Projekt: **Teilrevision Nutzungsplanung Steinerberg**

Projekt Nr. 24652.01

Thema: **Anhang A - Anpassung Gewässerverlauf**

1900-01-01-5956

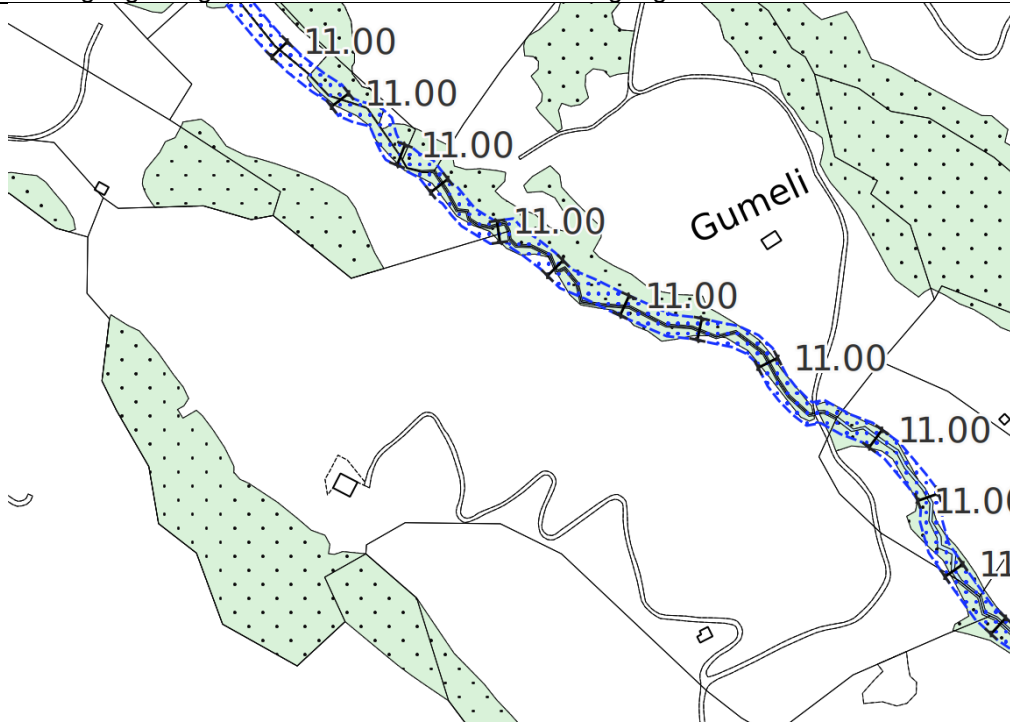
Festlegung des gemittelten Bachverlaufs für Festlegung Gewässerraumzone.

Der Gewässerraum wurde anhand der Grundlagen des Verlaufs der Ökomorphologie sowie der Reliefkarte gemäss WebGIS festgelegt. Auf eine Nachmessung vor Ort wurde verzichtet.

1900-01-01-0431 /- 0432 /-0433

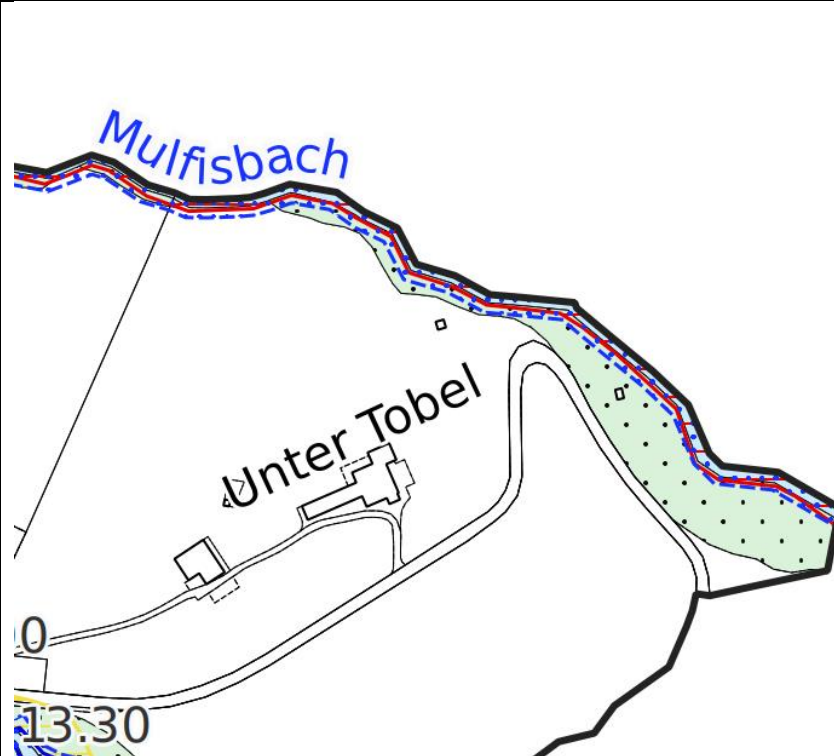
Festlegung des Bachverlaufs für Festlegung Gewässerraumzone.

Anpassung der Gewässermittellinie gestützt auf das Relief und an den Gemeindegrenzverlauf zur Gemeinde Steinen. Auf eine Nachmessung vor Ort wurde verzichtet.

1900-01-01-4541/4542

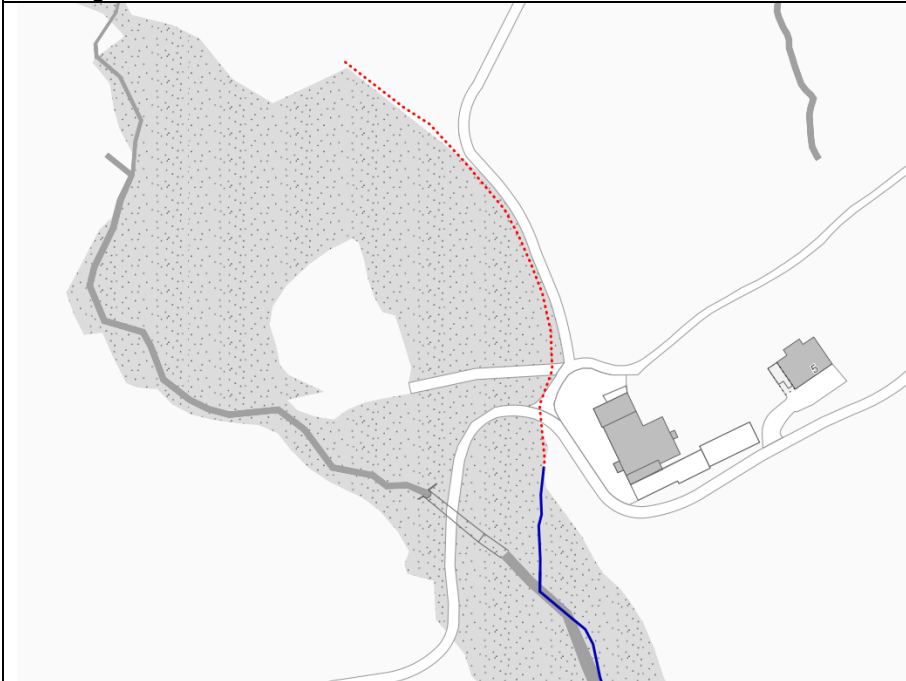
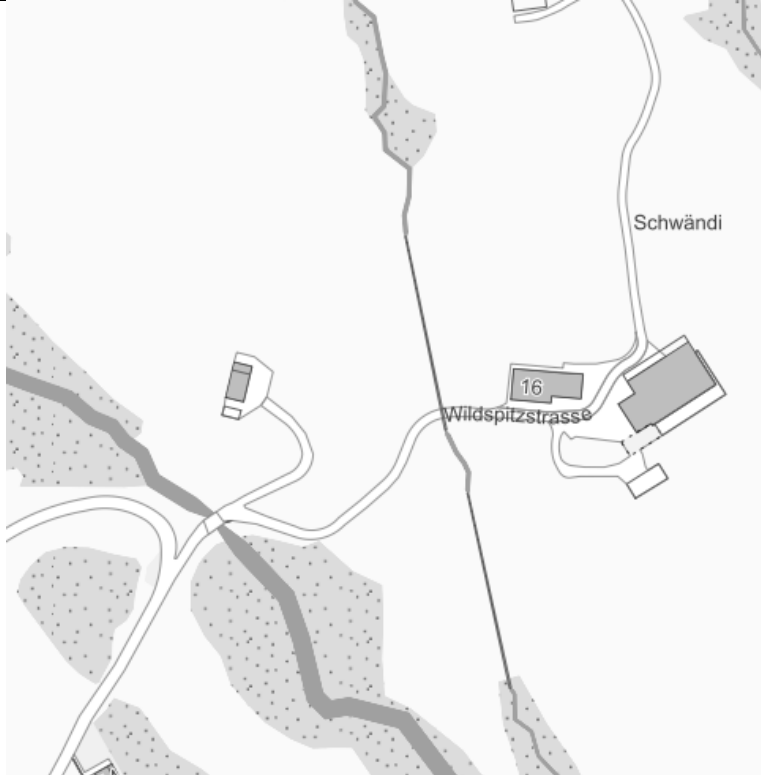
Das eingedolte Gewässer hat einen geringfügig anderen Verlauf. Auch der Zulauf zum Trütschbach (Mulfisbach) weist einen anderen Verlauf auf.

1900-01-01-0617/0615/0616/1210/1211/1212

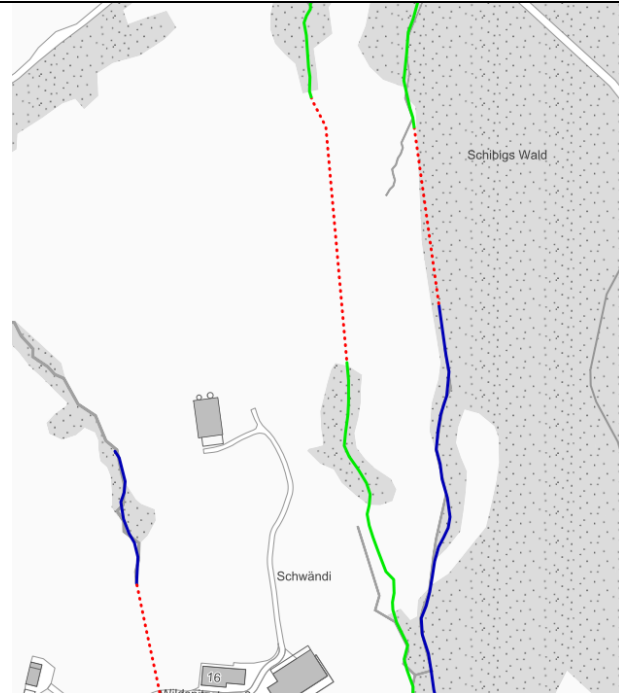
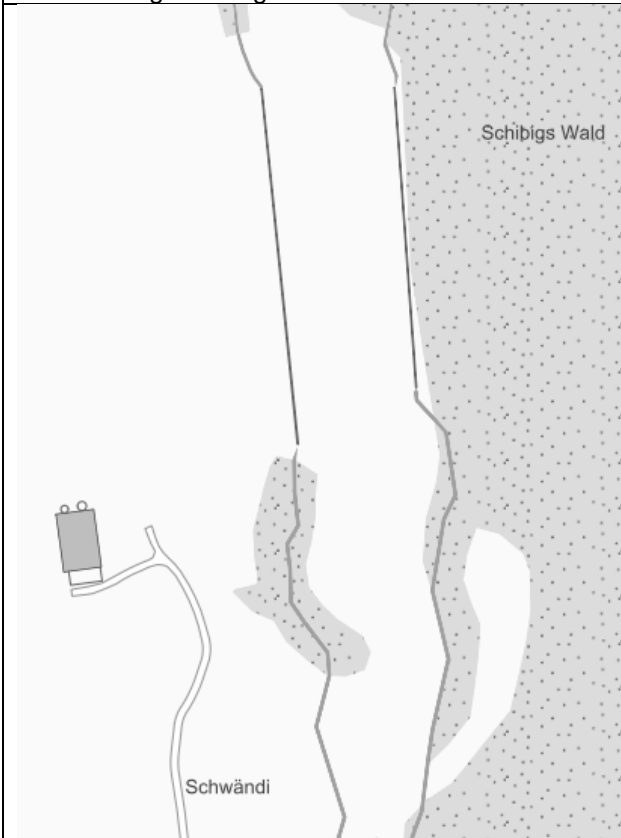
Das eingedolte Gewässer hat einen geringfügig anderen Verlauf.

1900-01-01-4525/4526/4527

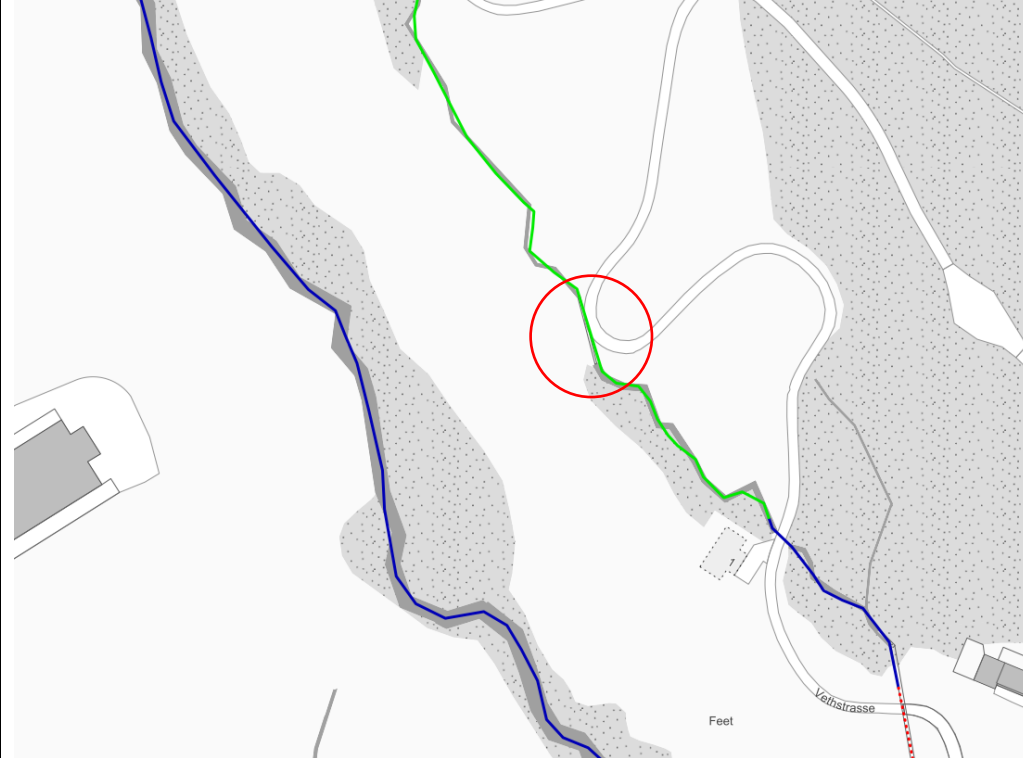
Das eingedolte Gewässer hat einen geringfügig anderen Verlauf in den Einlauf beim talseitigen Abschnitt

1900-01-01-6076

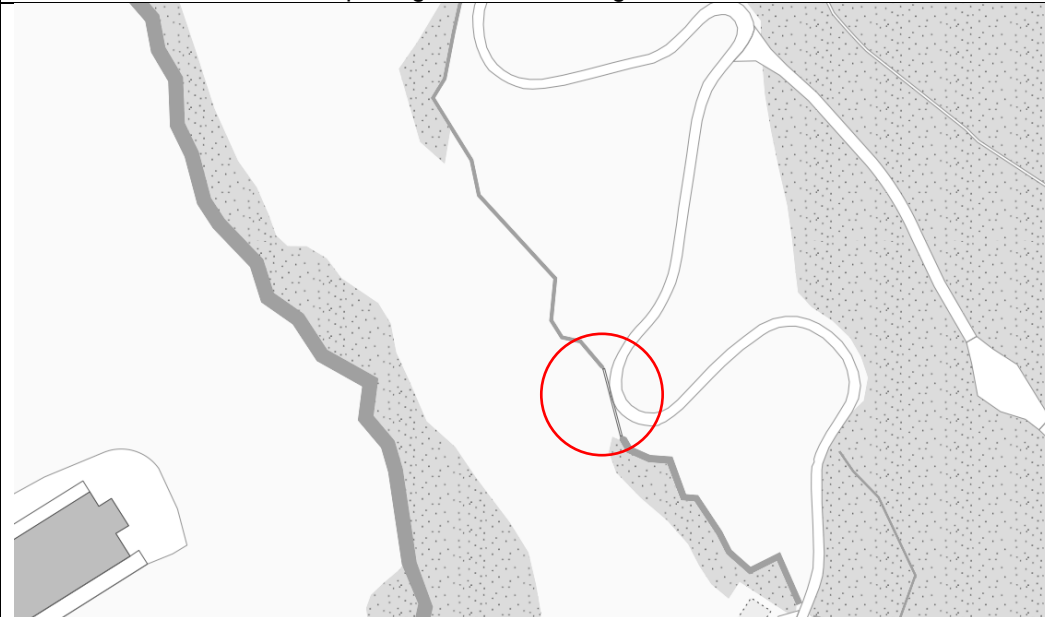
Die Durchflusskapazitätserhebung zur integralen Naturgefahrenkarte wies einen eingedolten Abschnitt aus. Dies war in der ökomorphologischen Erhebung nicht vorhanden

1900-01-01-7616/7617/7618

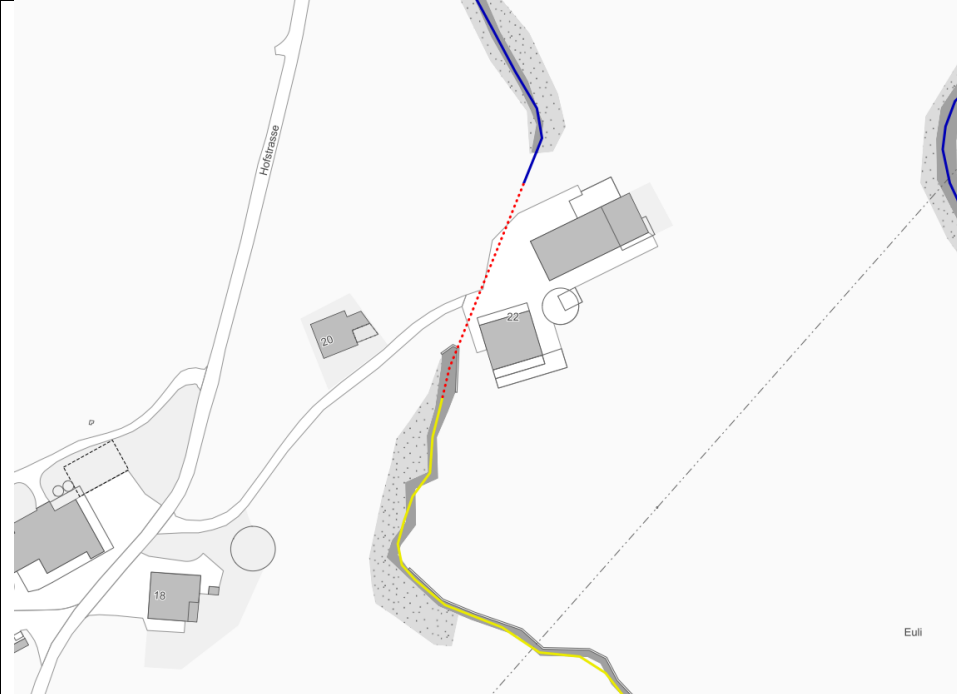
Situation nach Neuaufnahmen. Der eingedolte Abschnitt ist geringfügig länger als in der ökomorphologischen Erhebung

1900-01-01-6636/6634/6643/6644/6639

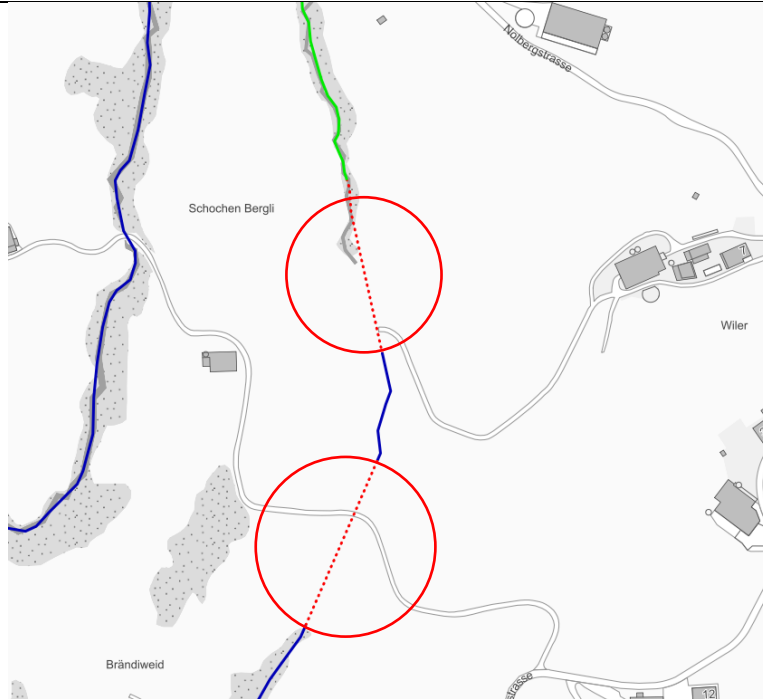
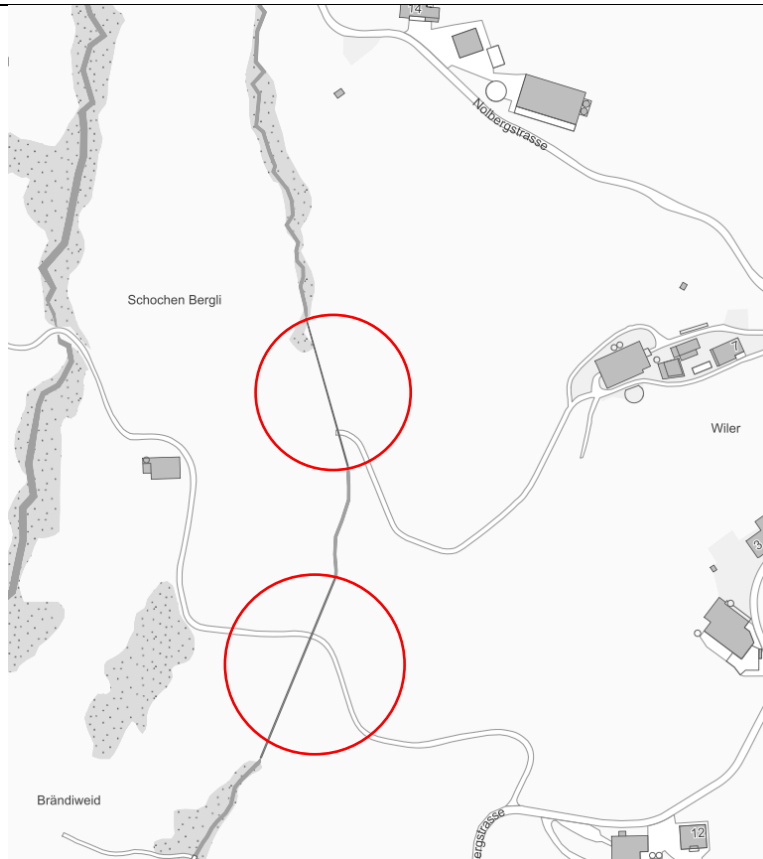
Situation nach Neuaufnahmen. Der Einlauf der bergseitigen Eindolung wurde bereinigt.
